PORTER A CONNAISSANCE
**DEMANDE DE REPORT D'AUTORISATION
ET DE MODIFICATIONS DES CONDITIONS D'EXPLOITATION**
DE LA CARRIERE « LES BRETelles »

— SAINT-MARTIN-LA-GARENNE, YVELINES —

DECEMBRE 2021
complété en NOVEMBRE 2022

Note de révision

Modification du tracé du convoyeur terrestre suite au déclassement Espace Boisé Classé

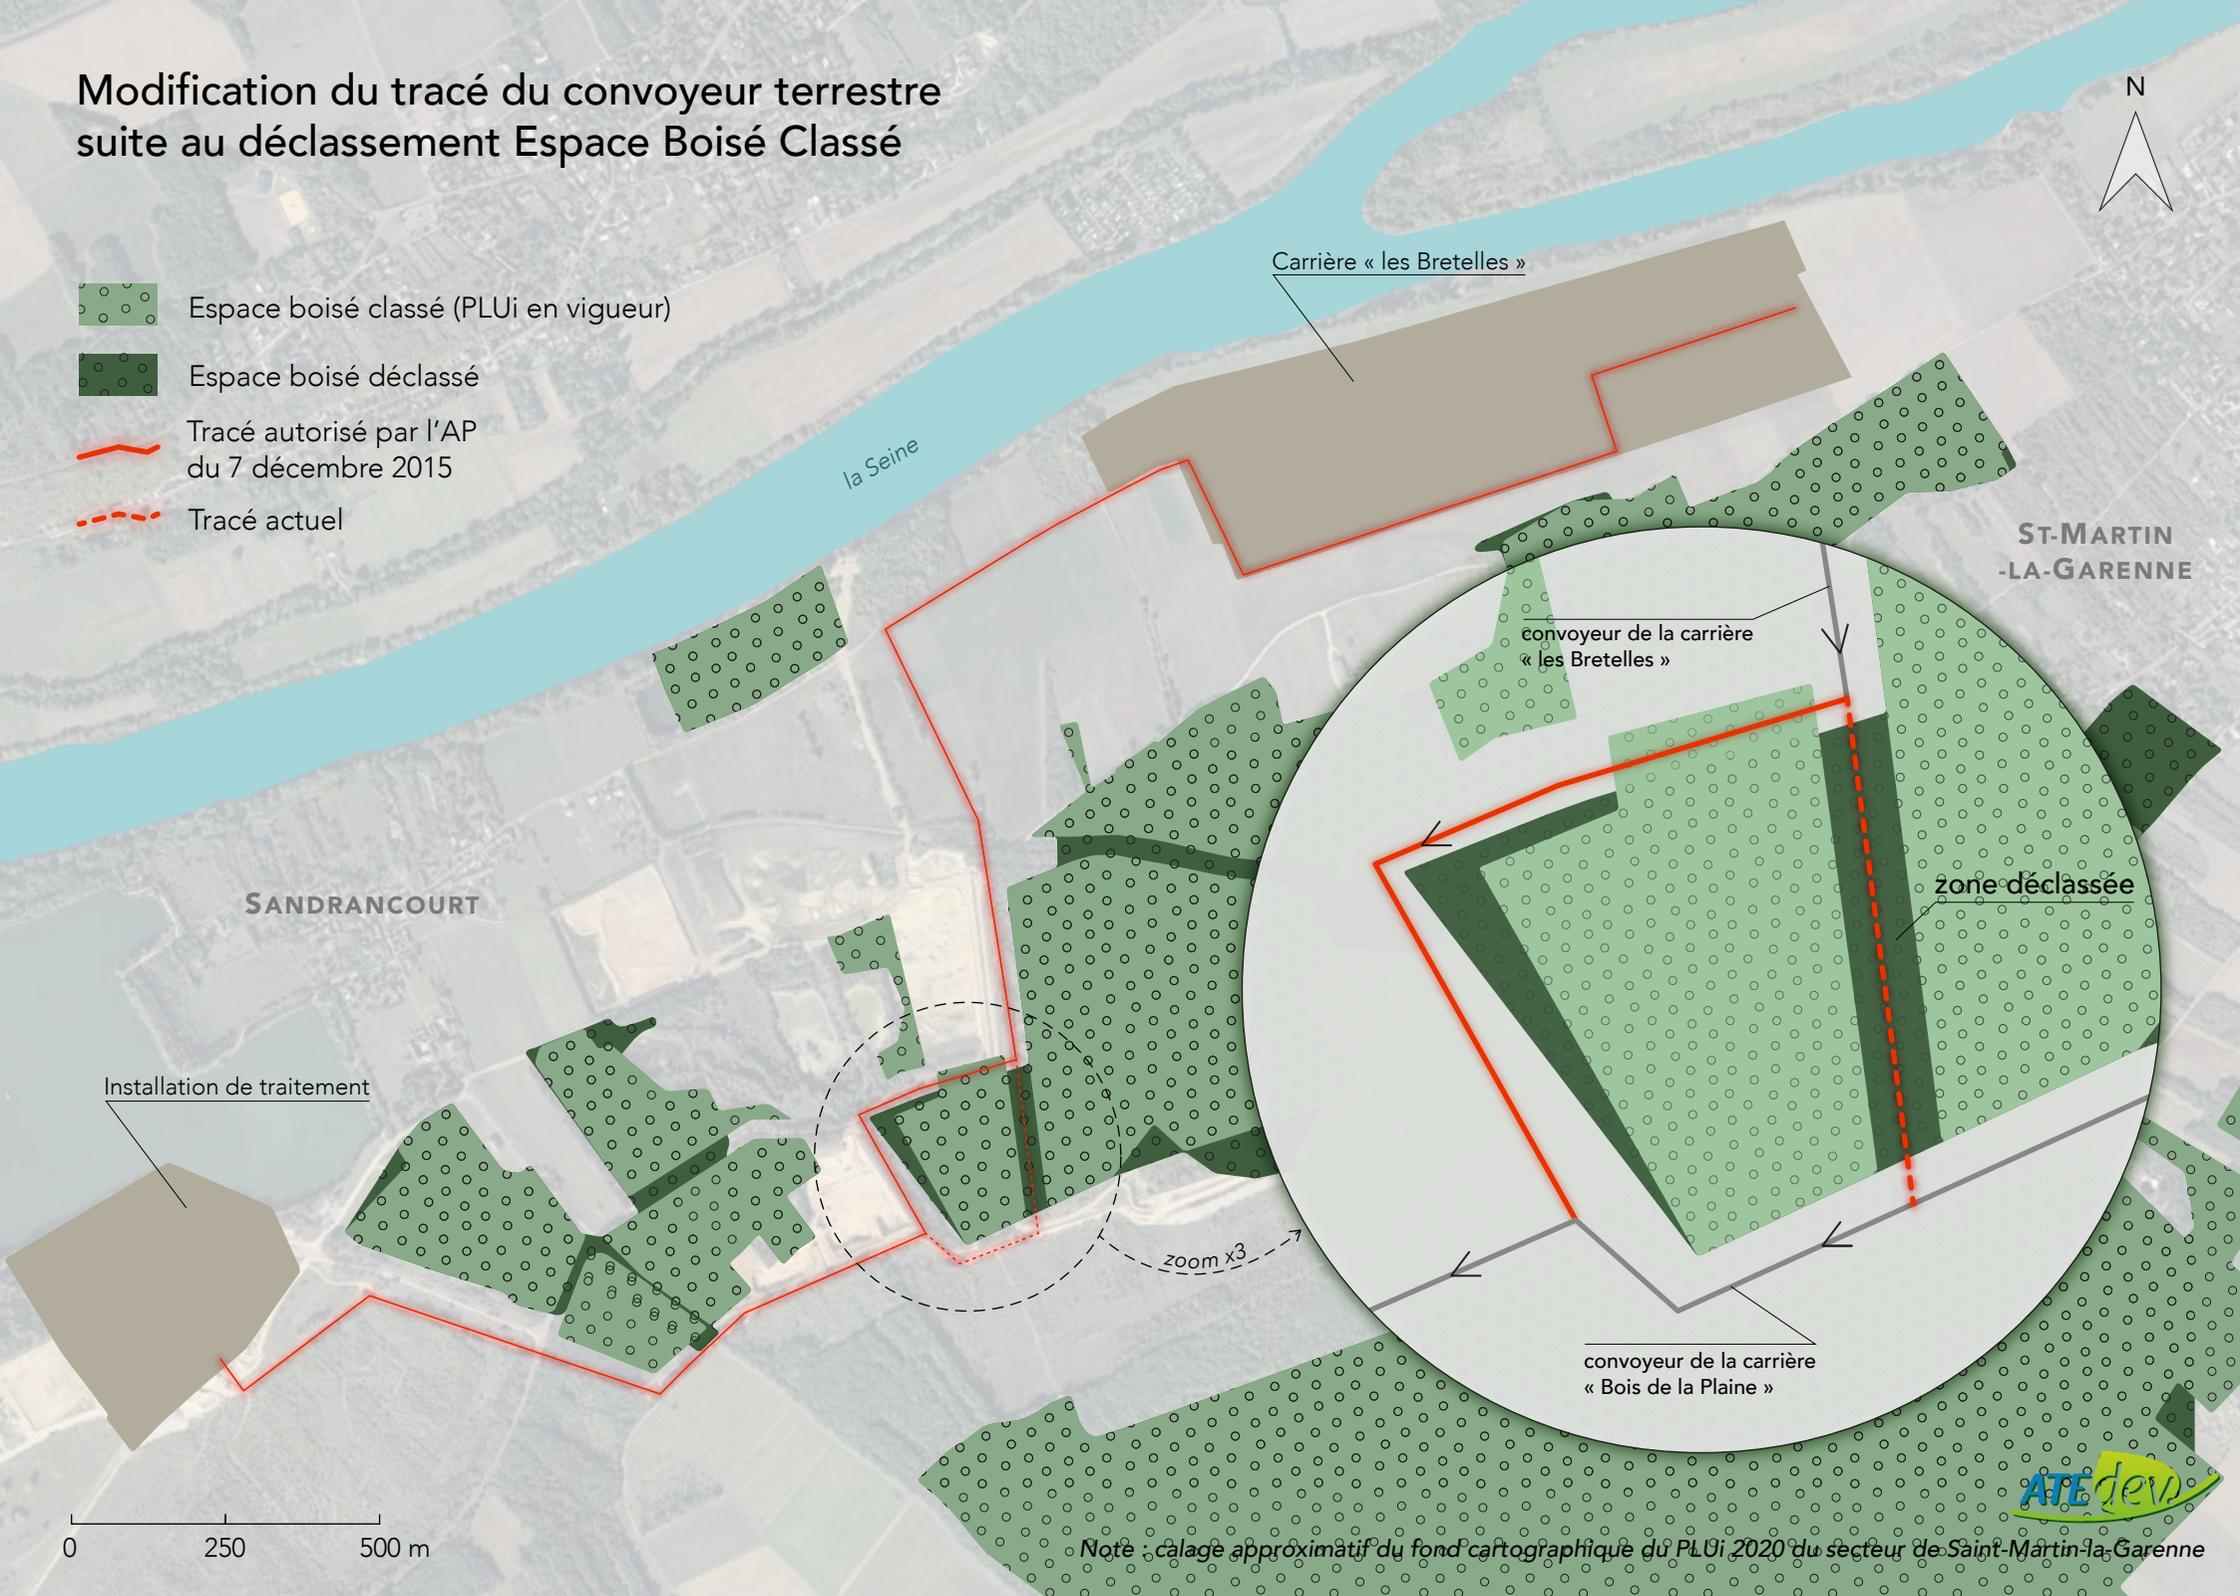
Le tracé initial du convoyeur terrestre répondait aux contraintes d'occupation du sol et tenait compte de la présence d'un bois classé « Espace Boisé Classé » par le PLUi de la commune en vigueur en 2014, et qui nécessitait donc d'être contourné (cf. dossier de demande d'autorisation de 2014 et AP du 7 décembre 2015).

Une section de cet espace boisé a été déclassée lors de la modification du PLUi en date du 21 février 2020. Passant de la classe NP (Naturelle Préservée) à NVc (Naturelle Valorisée carrière), le déclassement de cette section permet la continuité rectiligne du tracé du convoyeur qui rejoint, sans contournement, le convoyeur déjà existant de la carrière « Bois de la Plaine ».

Le convoyeur terrestre a un impact négligeable et temporaire sur les nuisances sonores et atmosphériques. **Le tracé actuel étant celui demandé dans le présent document, les mesures des niveaux sonores (effectuées par la société COLIBRUIT) et le suivi des retombées de poussières (SGS) ont pu être effectuées sur une modification effective du tracé. Celles-ci démontrent (annexe 9 et 10) que la modification du tracé n'engendre pas de nuisance supplémentaire. Les valeurs réglementaires sont donc respectées.**

Carte de localisation du nouveau tracé des conduites de remplissage (BURGEAP, 2021)

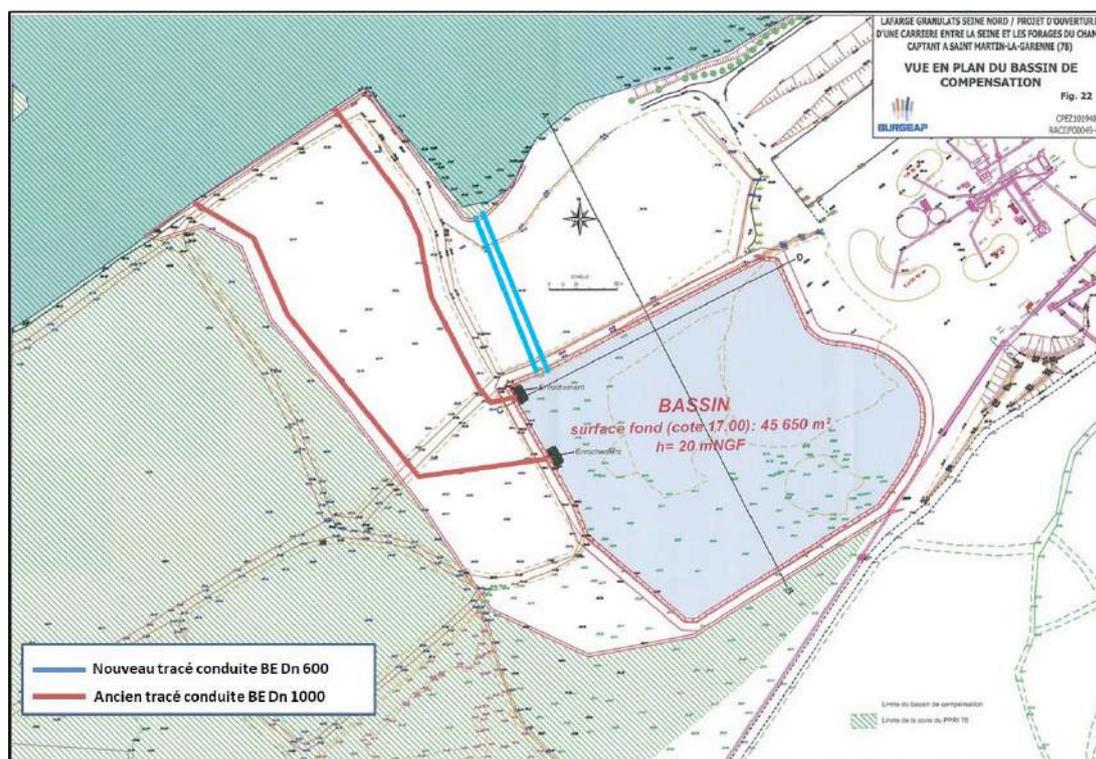
Lors de la phase d'exécution des travaux de pose des conduites, la société LAFARGEHOLCIM GRANULATS a constaté l'impossibilité de réaliser la pose des conduites de remplissage dans le respect des conditions annoncées dans l'étude d'impact hydrogéologique et hydraulique, notamment celle de respecter une pente de pose de 1%. Afin d'assurer l'alimentation gravitaire du bassin, la société LHG est contrainte de modifier le tracé des conduites de remplissage.

Le bureau d'étude BURGEAP a été missionné de nouveau pour le dimensionnement des conduites de remplissage du nouveau tracé. La note est fournie en intégralité en annexe 5 du présent document.

« [...] la société LAFARGE HOLCIM a modifié le tracé des conduites en choisissant une distance plus courte entre le plan d'eau d'Illon et le bassin de compensation afin d'optimiser le linéaire des conduites qui est devenu de 132,20 ml au lieu de 300 ml, et

favoriser un bon fonctionnement hydraulique entre le bassin de compensation et le plan d'eau d'Illon. » (rapport du BURGEAP, 2021, page 7)
